**RICHIESTA DI VARIANTE NON SOSTANZIALE  
DEL PROVVEDIMENTO AUTORIZZATORIO UNICO  
AVENTE DELIBERA DI GIUNTA REGIONALE N. 2062 DEL 04/11/2024  
E DELLA SUCCESSIVA SCIA AVENTE PROT. N. 9156 DEL 12/11/2025  
RELATIVA ALL'IMPIANTO IDROELETTRICO  
SUL T. ENZA DENOMINATO "CEDOGNO" DA REALIZZARSI  
NEL COMUNE DI NEVIANO DEGLI ARDUINI IN LOC. CEDOGNO (PR)**

**MULINI DI CEDOGNO**

TITOLO **RELAZIONE TECNICA GENERALE**

Figura 7 - Stralcio planimetrico con indicate in verde le aree di taglio della vegetazione

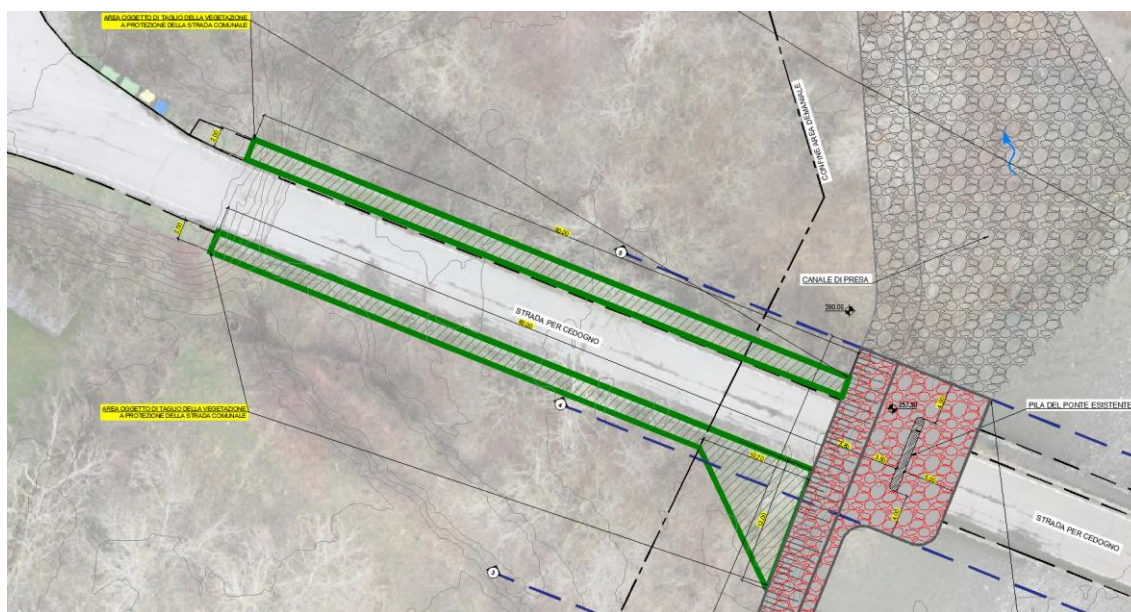
**Al fine di preservare la transitabilità del tratto stradale, la società prevede con il presente progetto di autorizzare il taglio delle piante a fronte di un miglioramento della sicurezza dello stesso, sollevando l'onere al comune di tale manutenzione.**

Sul lato Sud della strada è previsto un ampliamento della superficie di taglio in area demaniale per facilitare la realizzazione delle difese spondali.

Figura 9 - Stralcio planimetrico delle difese spondali da realizzare a monte della briglia

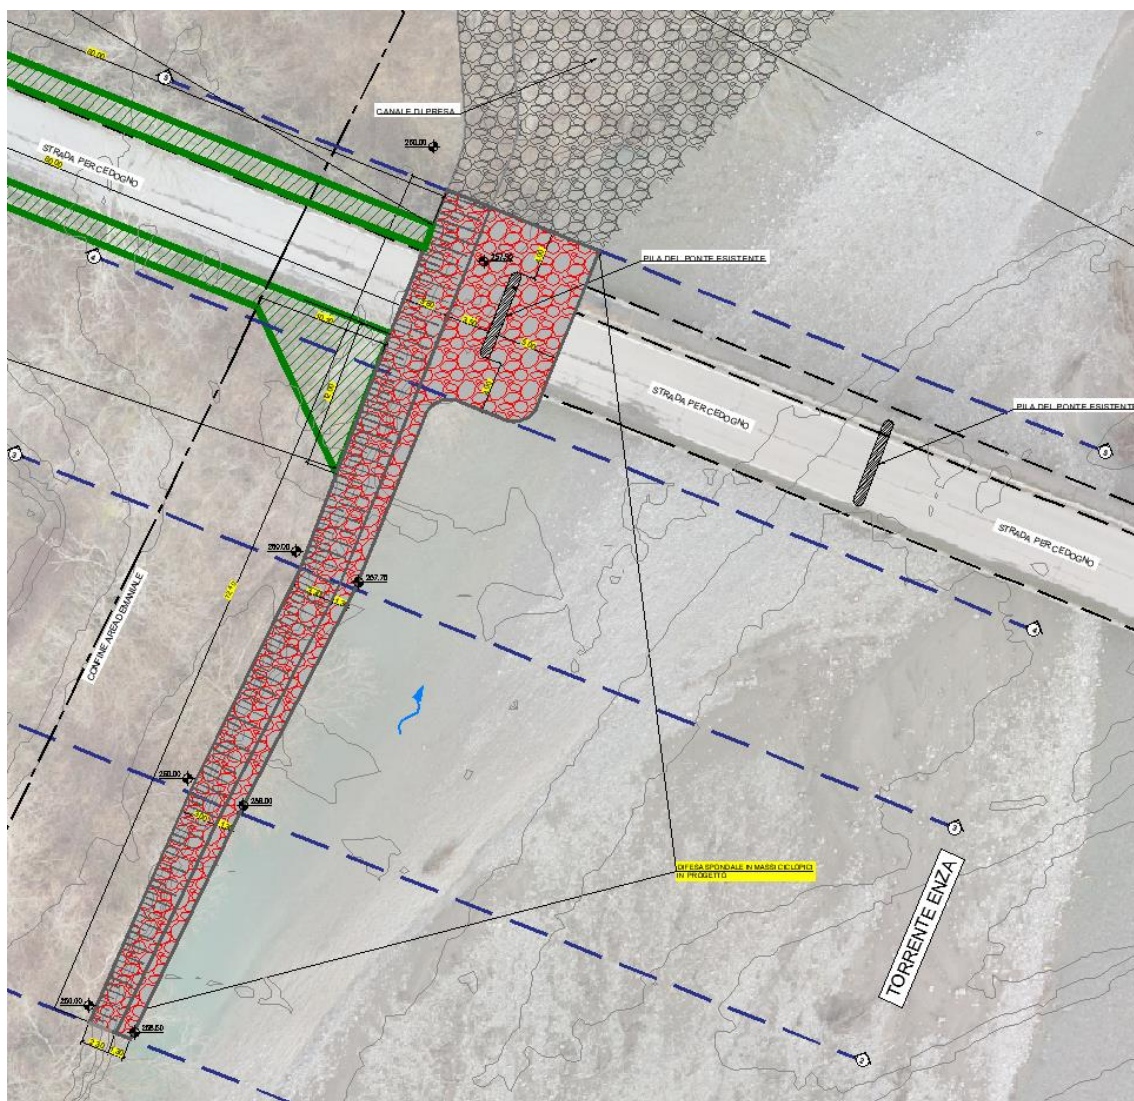
Al termine della realizzazione dell'impianto idroelettrico, l'acqua a monte della briglia verrebbe naturalmente invitata verso la sponda sinistra a causa della presenza della nuova derivazione, andando ad intensificare la sollecitazione sulla sponda. Subito a monte della nuova derivazione è presente inoltre una delle pile del ponte della Strada Comunale per Cedogno. Attualmente la pila è circondata da detriti trasportati dal fiume e da rovi.

Al fine consolidare la sponda sinistra esistente e l'area circostante alla pila del ponte più prossima all'opera di presa dell'impianto, con la presente istanza si chiede di poter realizzare una difesa spondale in massi ciclopici lungo la sponda sinistra per una lunghezza di circa 72 m e di consolidare il fondo dell'alveo in prossimità della pila del ponte mediante la posa di massi ciclopici.

Figura 10 - Pianta della porzione di briglia da innalzare e del muro dell'opera di presa

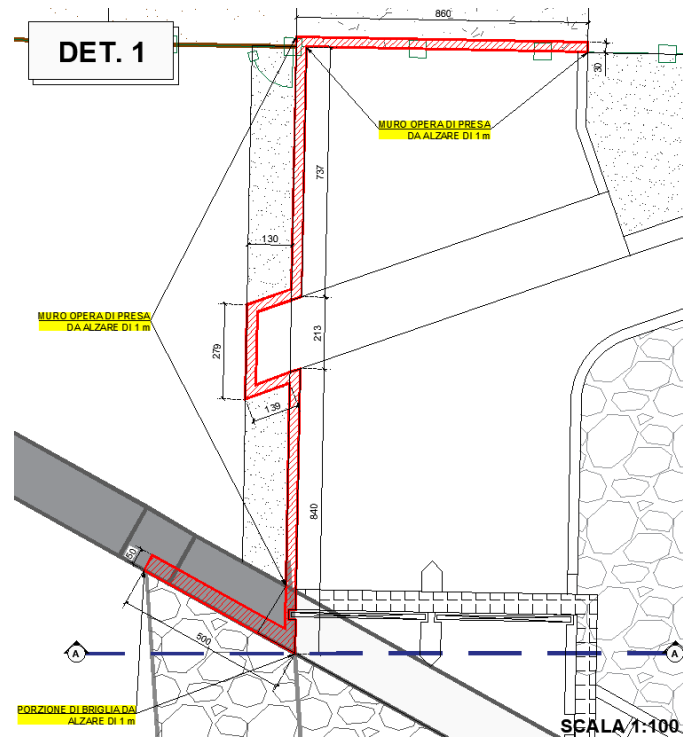
La briglia esistente ad una distanza di circa 4,25 m dal muro in sinistra dell'opera di presa, si innalza da una quota di 259.60 m s.l.m. ad una quota di 261.21 m s.l.m., inoltre nel medesimo lato della costruzione sono presenti la viabilità di accesso al ponte di

attraversamento del canale e l'apparecchiatura oleodinamica di regolazione delle paratoie dell'opera di presa. Al fine di garantire un maggiore livello di protezione nei confronti sia dell'accesso all'alveo, sia delle apparecchiature oleodinamiche, il progetto in variante prevede l'innalzamento di 1 m della briglia nella porzione a sinistra dell'opera di presa per una lunghezza di 5,00 m fino al raggiungimento della rampa di cambio di quota della briglia. Inoltre, per garantire continuità al nuovo franco, si prevede di innalzare alla stessa quota anche il muro in sinistra dell'opera di presa.

Figura 12 - stralcio planimetrico con l'indicazione delle due difese spondali previste

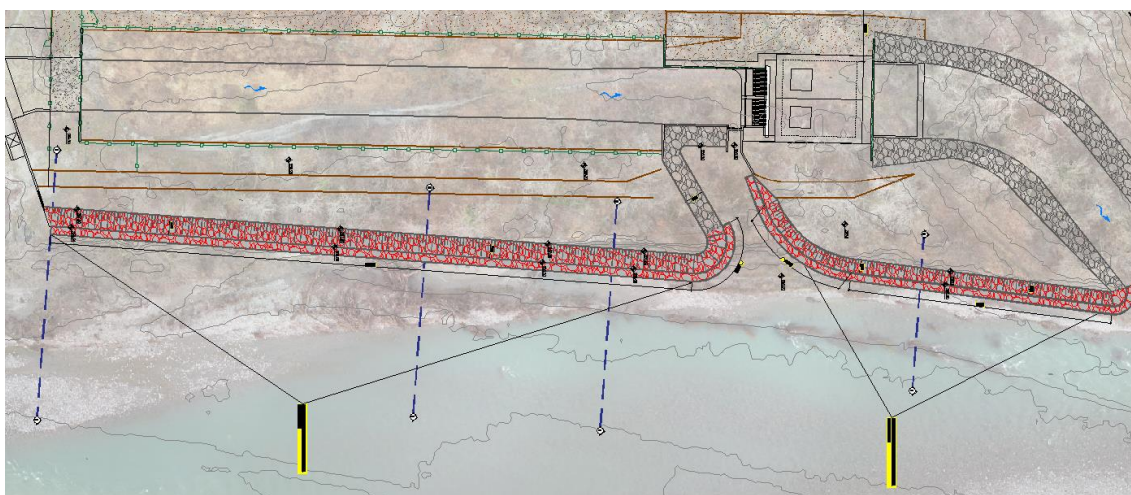
Come descritto nel capitolo 3.3 da giugno 2025 l'alveo di magra del Torrente a valle della briglia insiste sulla sponda sinistra, proprio in prossimità dell'impianto. Il perdurare dello scorrimento dell'acqua in detta posizione, porterebbe ad un incremento dell'erosione della sponda ed ad un conseguente avvicinamento dell'alveo al canale di derivazione. Tale scenario potrebbe generare fenomeni di sifonamento tra canale e alveo e in condizioni di piena si potrebbero verificare dei danneggiamenti dell'argine del canale.

Il progetto in variante prevede di realizzare due difese spondali, una che si estende dall'opera di presa alla vasca di carico, per una lunghezza di 114 m ed una che si estende dall'edificio centrale al canale di scarico per una lunghezza di 61 m.

**L'obiettivo dell'intervento proposto in variante è quello di mantenere invariata la posizione della sponda sinistra dell'alveo fluviale rispetto al canale di derivazione, evitando possibili danneggiamenti del canale.**

Figura 13 - Area di installazione della tettoia per il deposito dell'escavatore

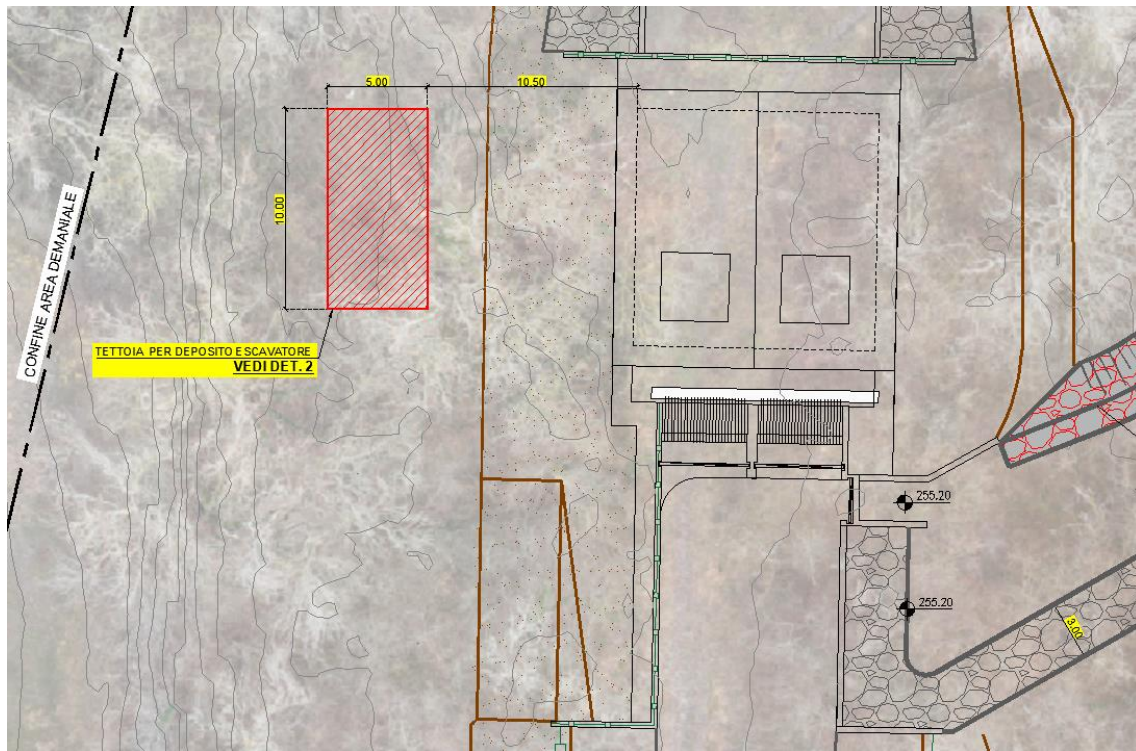
Per effettuare la pulizia dai sedimenti accumulati nel canale di carico durante la fase di esercizio, sarà necessario l'utilizzo di un escavatore per l'estrazione del materiale accumulato. Per garantire una protezione all'escavatore nei periodi di inutilizzo si prevede di realizzare una tettoia di copertura delle dimensioni di 10m x 5m, di fianco all'edificio centrale, ad una distanza di circa 10.50 m.
